Mission régionale d'autorité environnementale
NORMANDIE

**Avis délibéré
sur le projet d'extension de la ZA du Puceuil
sur la commune de Saint-Saëns (76)**

N° MRAe 2025-6037

Fig. 3 : Principe de gestion des eaux pluviales (source : fig. 12 p. 26 EI)

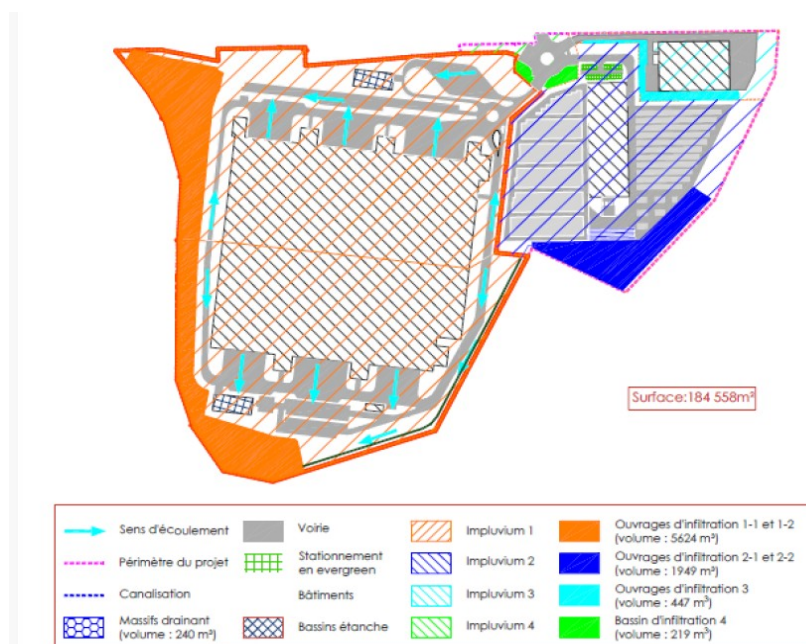
La gestion des eaux pluviales du site est soumise au schéma de gestion des eaux pluviales de la commune de Saint-Saëns (p. 60 EI), qui pose en principe la réduction ou la limitation des surfaces imperméabilisées, la gestion à la parcelle, et, si celle-ci est impossible, un débit de fuite limité à 2 litres/seconde/hectare (l/s/ha) (p. 62 EI).

À ce titre, le projet prévoit la gestion des eaux pluviales à la parcelle (tab. 39, p. 175 EI). Le porteur estime (tab. 5, p. 27 EI) que 140 449 m² de l'emprise du projet verront leur coefficient de ruissellement modifié par une imperméabilisation plus ou moins importante des sols et devront donc faire l'objet de dispositifs de gestion des écoulements. Il prévoit donc l'aménagement d'un réseau de recueil des eaux (caniveaux de voiries, grilles) aboutissant à des bassins d'infiltration (deux sur le lot B et trois petits associés à un massif drainant sous voirie sur le lot C, p. 28-30 EI, et un pour le lot D, p. 32 EI). Ces ouvrages seront dimensionnés pour gérer une pluie d'occurrence centennale à millénale (p. 30 EI) avec un débit de fuite tamponné à 2 l/s/ha.

Les eaux s'écoulant des toitures seront récoltées dans des bassins de collecte. Concernant les aires de stationnement, elles seront recouvertes de revêtement perméable type Evergreen complété de massifs drainants et d'un séparateur d'hydrocarbures avant le bassin d'infiltration (p. 34 EI). Un système de collecte des eaux pluviales est exigé par le projet de règlement de lotissement (joint au dossier) en vue de leur réutilisation dans les conditions prévues par la réglementation en vigueur.
